FICHE DE SUIVI EVOLUTIONS PRODUITS

Référence	FEP2011002	
Sujet	Doigt de gants de la gamme CF Echo 2	
Date de création	11/03/2011	
Destinataire	Itron France ETH	F. Vernier, A Cabrera, A. Marcotullio, P. Hamiache, D. Lecarré,
Mode de transmission	Email + Info MKT sur l'intranet ventes ETH	
Date transmission	15 mars 2011

Doigt de gant de la gamme CF Echo 2 Dn 25-32-40

DDG 75

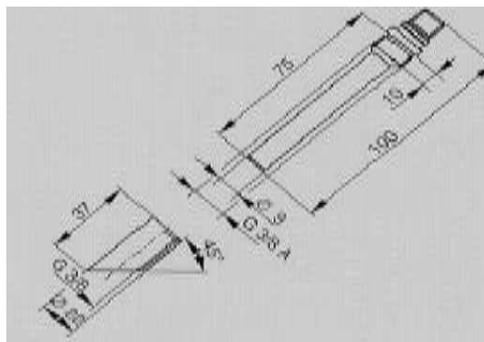
Remplacement des doigts de gants réf(DDG 50 mm) par des doigt de gants type DDG 75
 Ceci permettra une mise en œuvre plus facile au moment de l'installation, l'ancien doigt de gants au pas M10 posant des problèmes d'approvisionnement des manchons à souder.

Détail de l'ancien DGG :

Cette nouvelle définition sera plus adaptée à la réalisation de l'installation sur des canalisations acier.
 Pour les installations en tube de cuivre, l'approvisionnement de réductions en cuivre au pas de 3/8 sera plus facile.

Les doigts de gant sont livrés avec un insert en plastique qui facilite l'installation de la sonde dans le doigt de gant.
